燃料破損時に原子炉建家から放出する放射性物質の低減のための判断について

日本原子力研究開発機構

原子力科学研究所

【R2.9.28 審査会合コメント】

検出器位置概略図

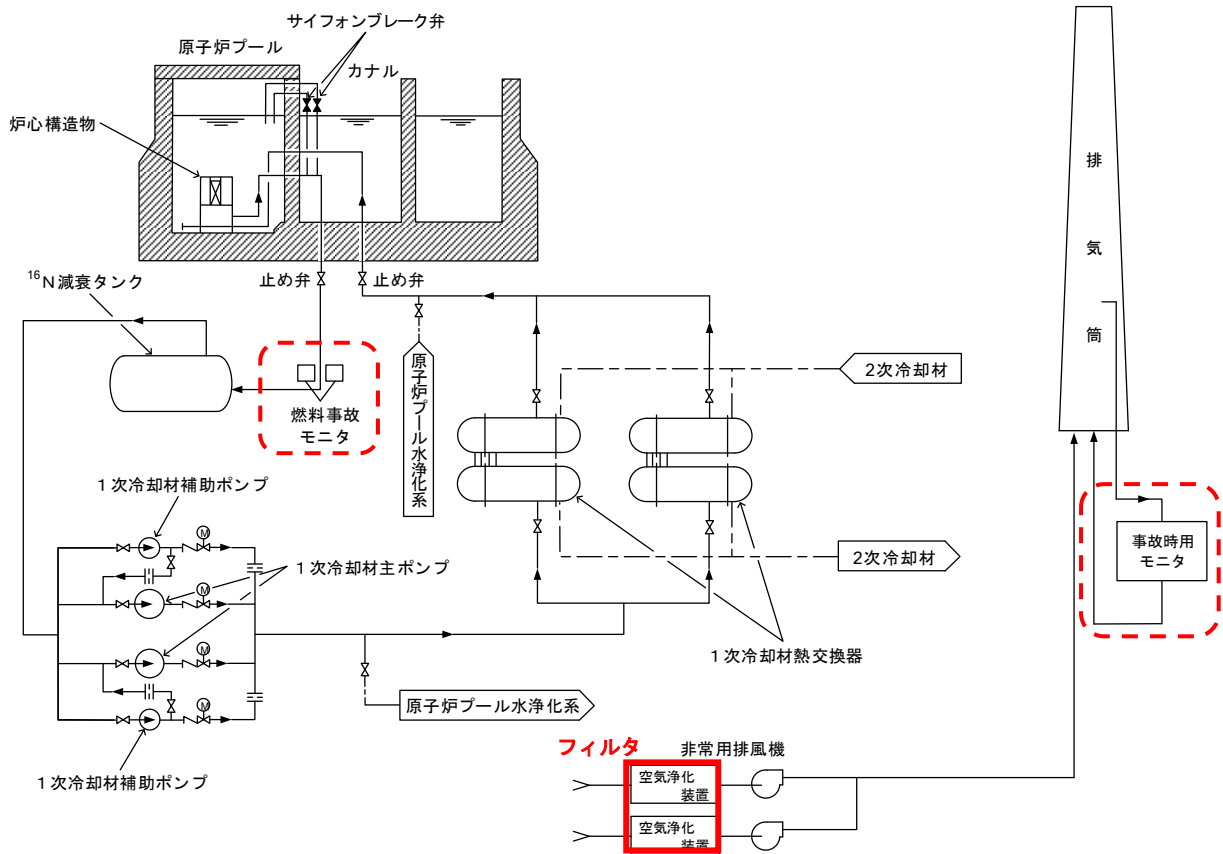
BDBA 時に、非常用排気設備を停止し、原子炉建家への閉じ込める場合の判断について、事象進展の想定とその対処方針を説明すること。

しかしながら、非常用排気設備が起動しない場合、非常用排気設備は起動したが空気浄化装置のフィルタを介さないで放出してしまう場合、あるいは建家の損傷により非常用排気設備による負圧維持ができず損傷箇所から環境に放出するような場合は、非常用排気設備のフィルタが有効に働いていないため、非常用排気設備を停止し FP 等を原子炉建家内に閉じ込めることとする。その際、目張り等を行い、環境への放出を極力抑えることとする。このため、非常用排気設備が使用できないことをもって、大規模損壊の場合として対策にあたることになる。

燃料事故モニタにより燃料破損の程度は把握できる。流路閉塞事故が設計基準事故の程度（燃料板 2 枚の破損）であれば通常運転時におけるバックグラウンドの 50 倍の値であることから、燃料事故モニタの値を用いて燃料破損の程度を把握することが可能である。

したがって、スタックの常設の監視計器である事故時用モニタの値が、燃料破損の程度から推定した値（FP の放出量と非常用排気設備の風量から算出）程度であれば、フィルタが有効に働いていると判断でき、推定した値を超える値であれば、フィルタが有効に働いていないと判断できる。仮にスタックの監視ができないような状況であればモニタリングポストの値で周辺への放出の状況を確認することになる。
